改良船用炉の試設計の評価（7）  
—— 遮蔽性能（I）；遮蔽設計の妥当性 ——

1988年3月

We have performed the numerical evaluation of shielding design for three advanced marine reactors (semi-integral PWR, integral PWR and self-pressurized PWR) under operational condition and hypothetical accident. Common calculational procedure and shielding material ingredient over the three reactors have been adopted for fair evaluation.

図 3.18 自己加圧一体型炉上半分における中性子線量率分布

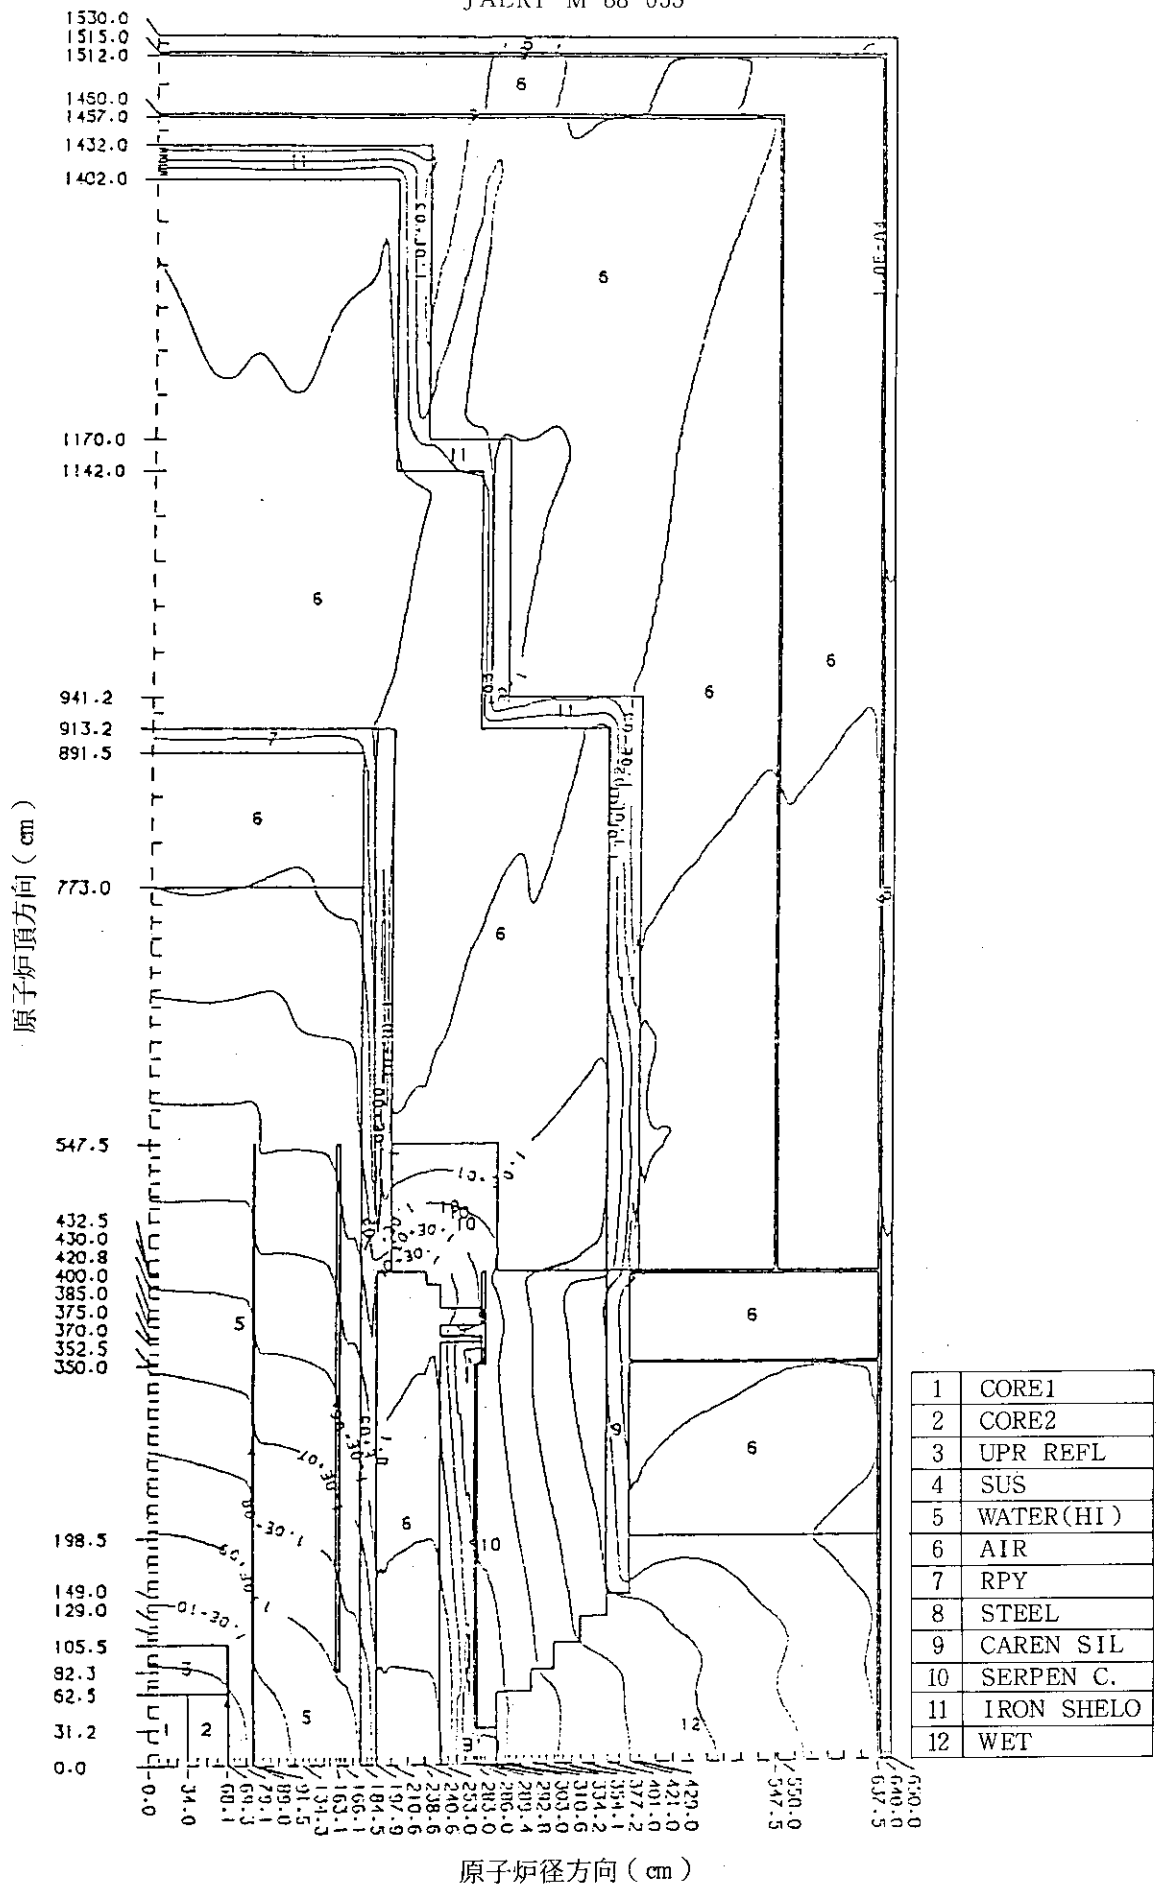
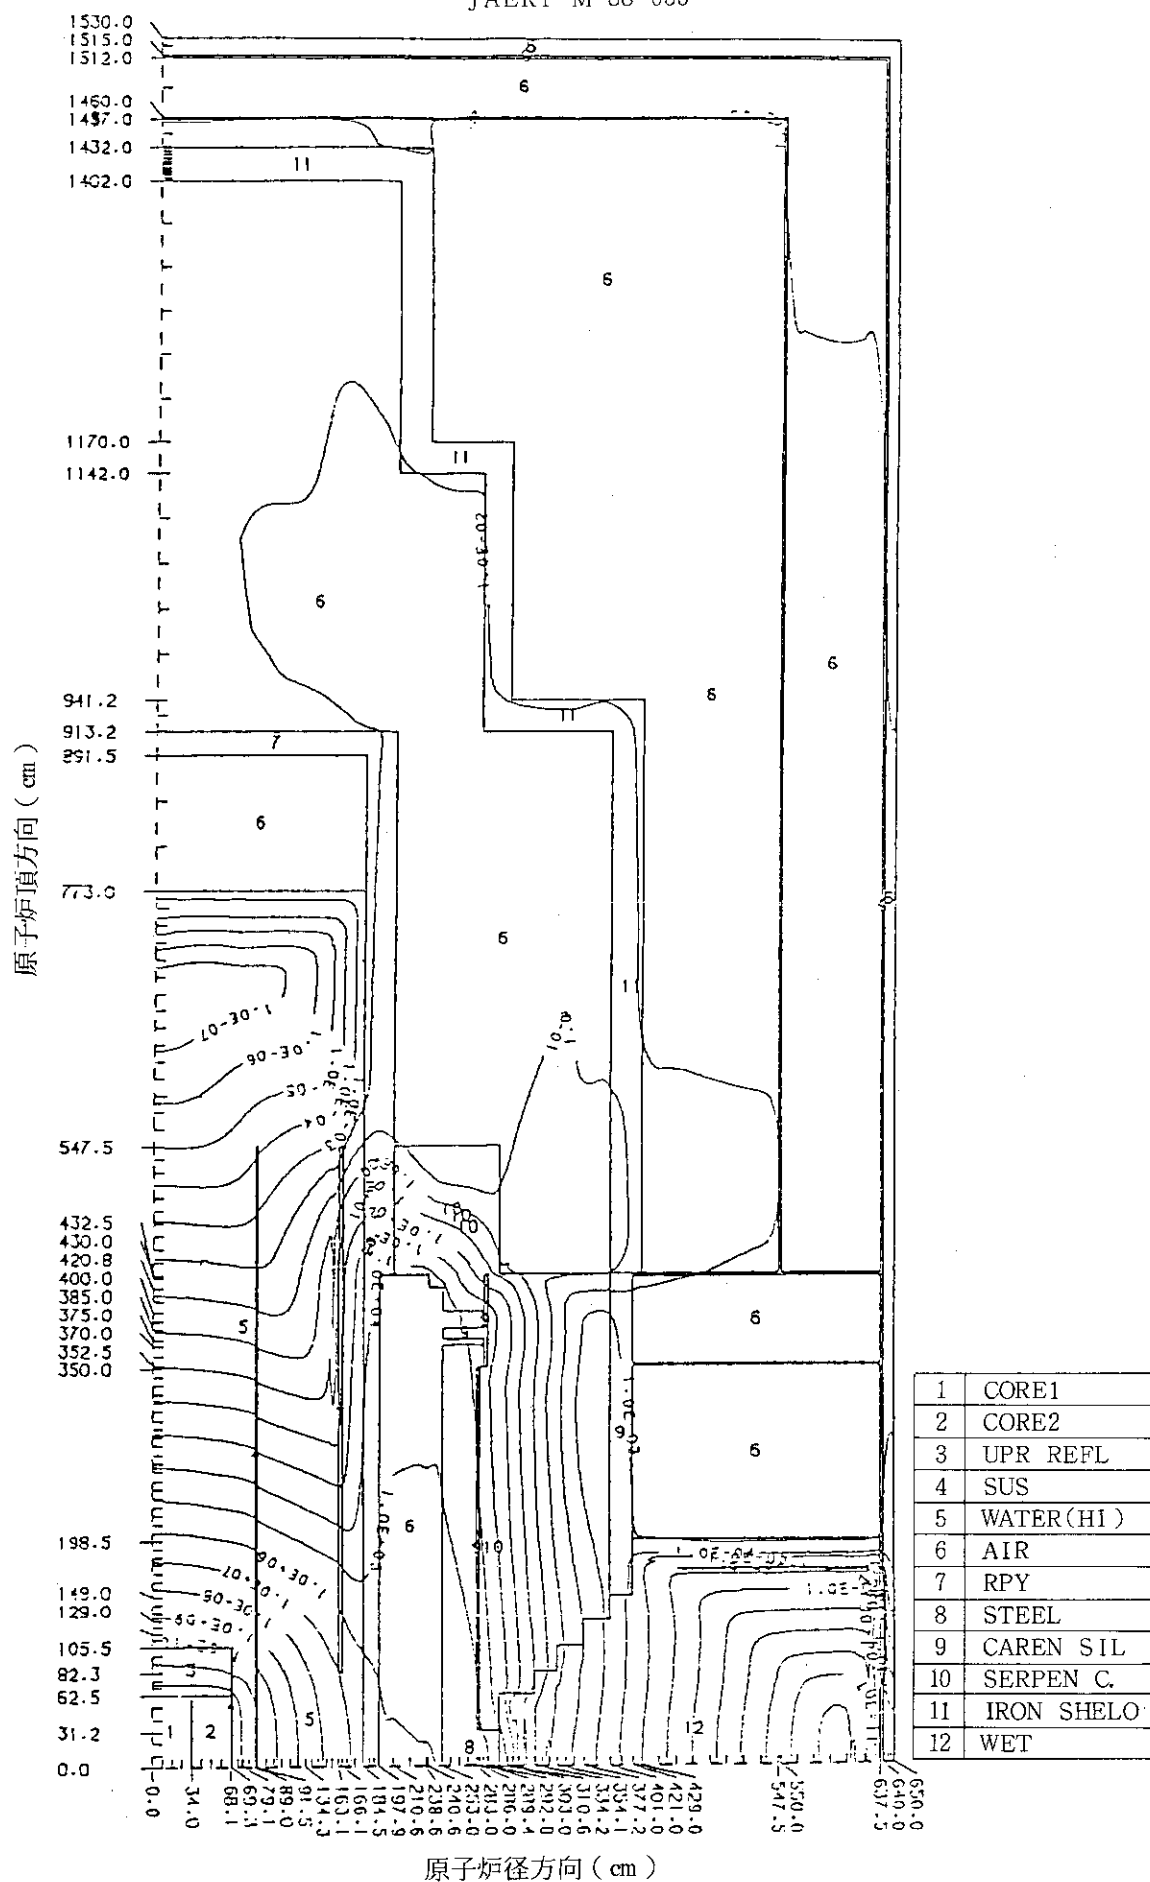
原子炉上半分の中性子線量率分布を図 3.18 に、ガンマ線線量率分布を図 3.19 に示す。径方向の遮蔽においては、中性子は一次遮蔽の蛇紋岩コンクリート及びウェットウェル水に因り、これだけで十分に遮蔽されている。またガンマ線も、一次遮蔽の鉄及び蛇紋岩コンクリート、更にウェットウェル水により十分に遮蔽されている。上部方向の遮蔽においては、中性子は一体型炉の特徴である原子炉压力容器内の豊富な水により十分に遮蔽されている。またガンマ線もドライウエル鉄遮蔽に因り充分遮蔽されている。

図 3.20 自己加圧一体型炉下半分における中性子線量率分布

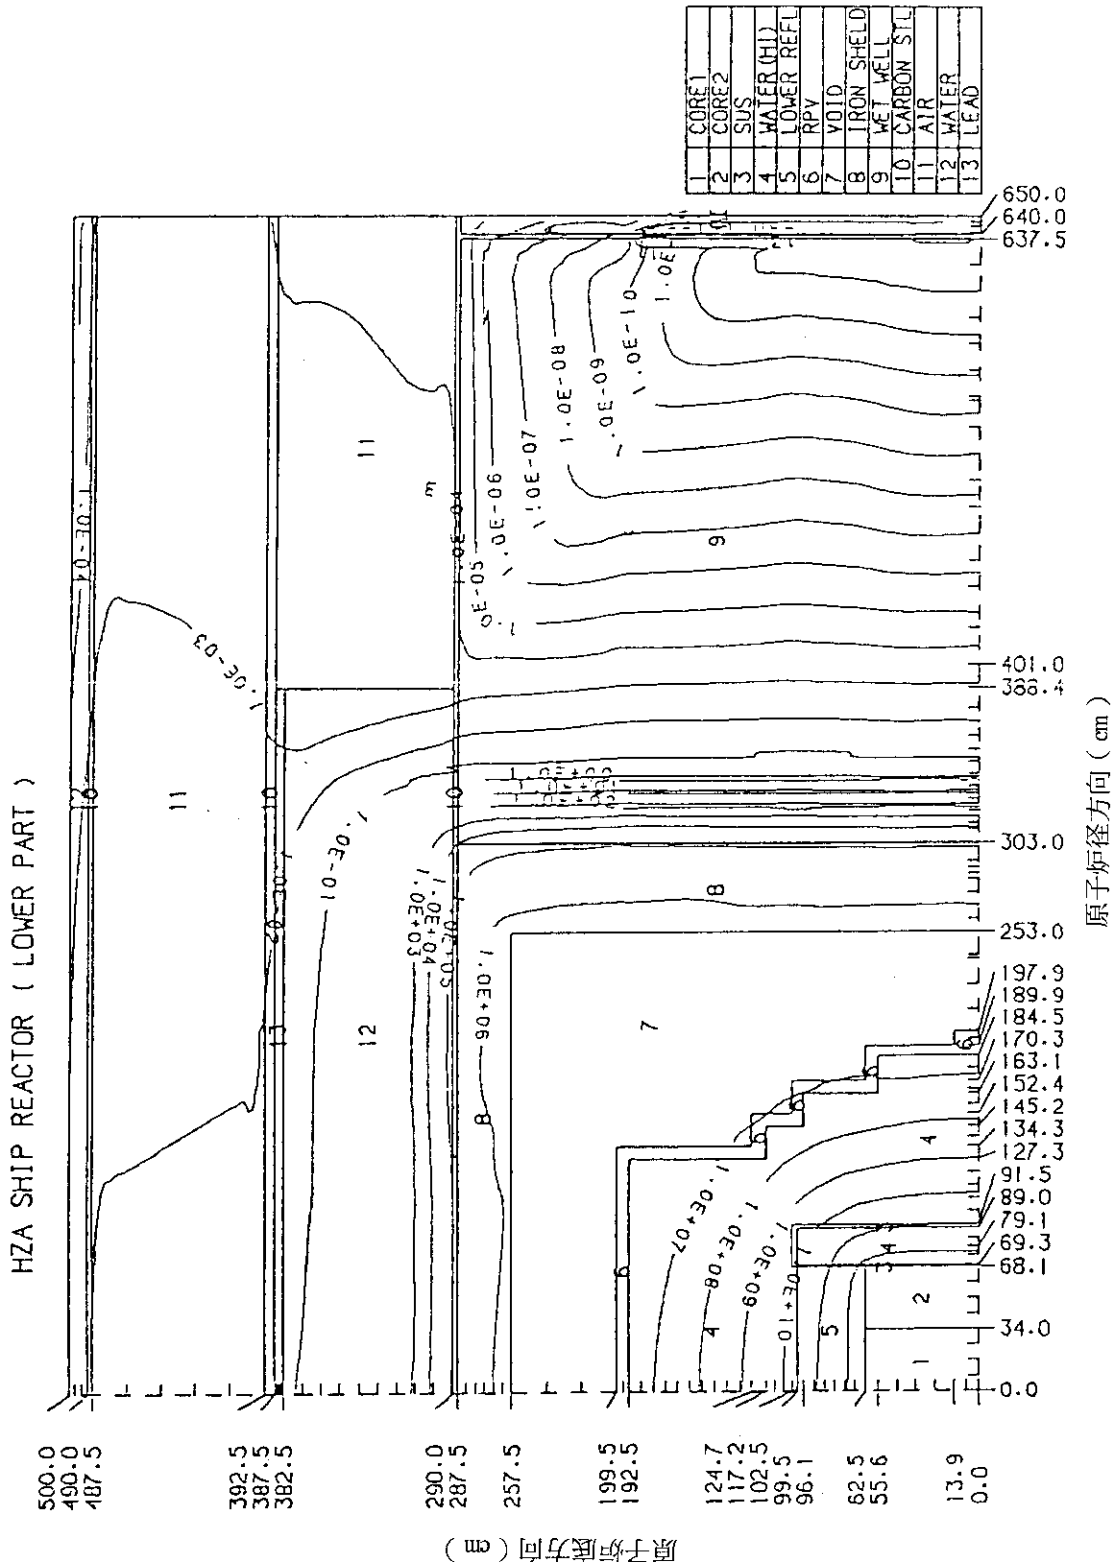
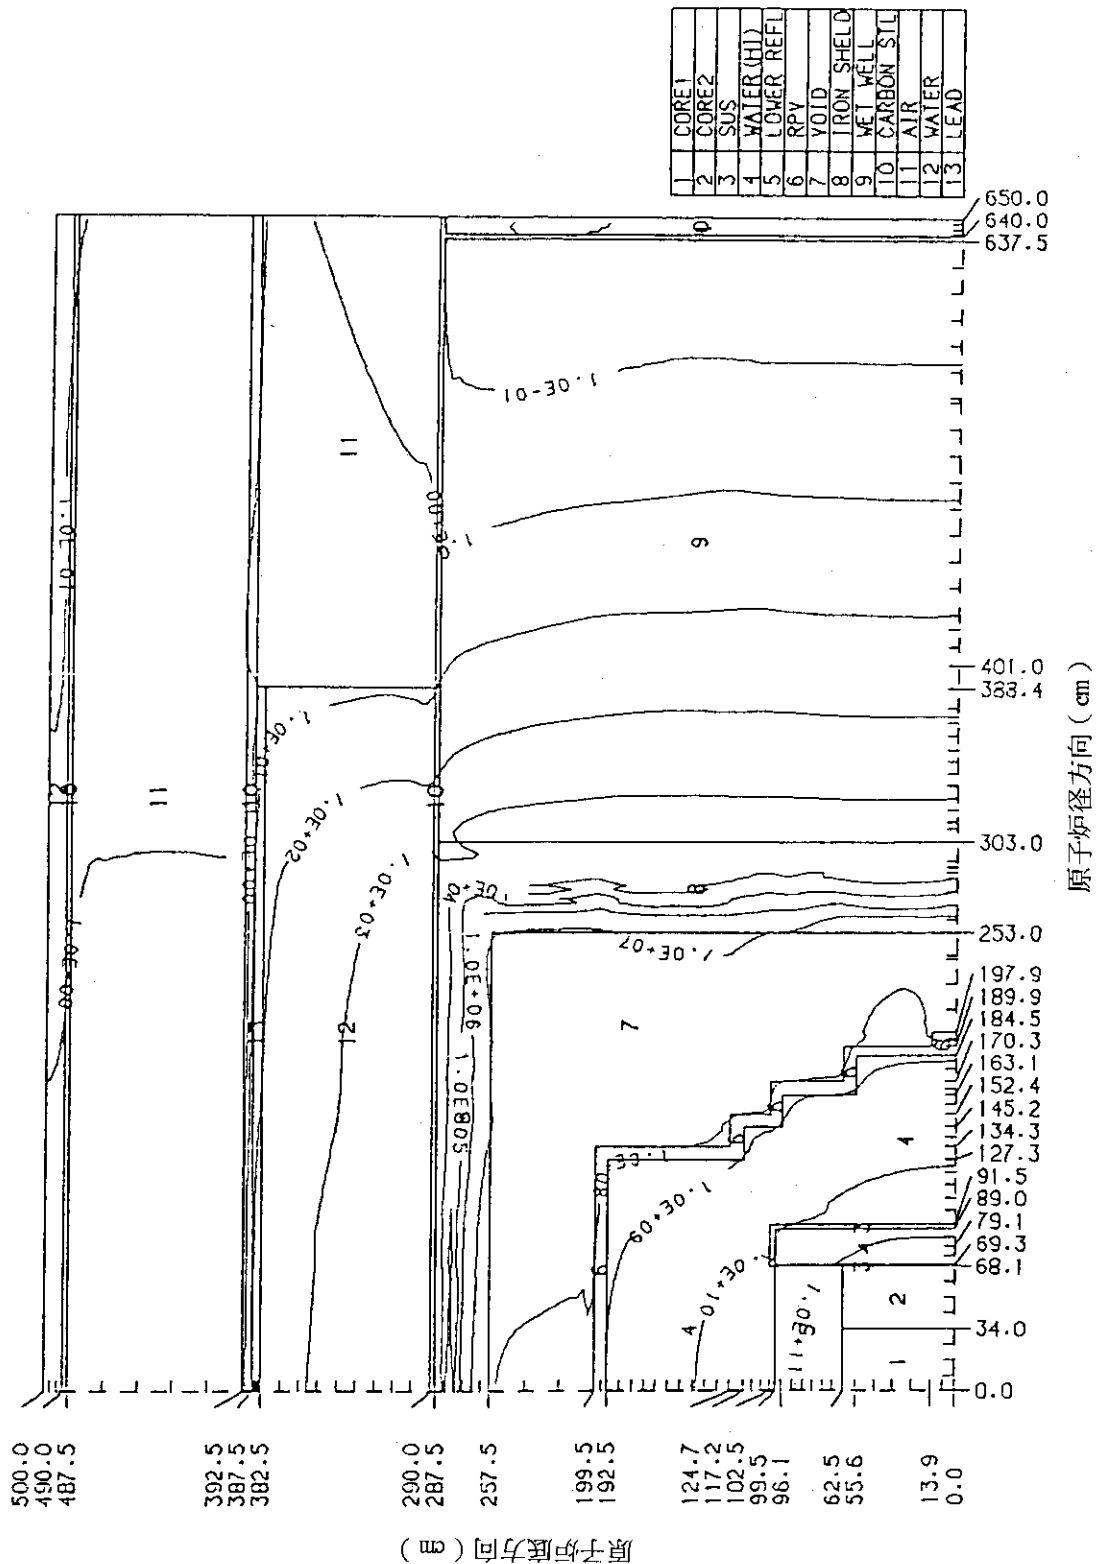
原子炉下半分の中性子線量率分布を図 3.20 に、ガンマ線線量率分布を図 3.21 に示す。船底部遮蔽においても原子炉下部二重底内の水に因り充分遮蔽され、ガンマ線は一次遮蔽の下部遮蔽 (鉄) 及び原子炉下部二重底の鉛によって遮蔽されているが裕度は少ない。
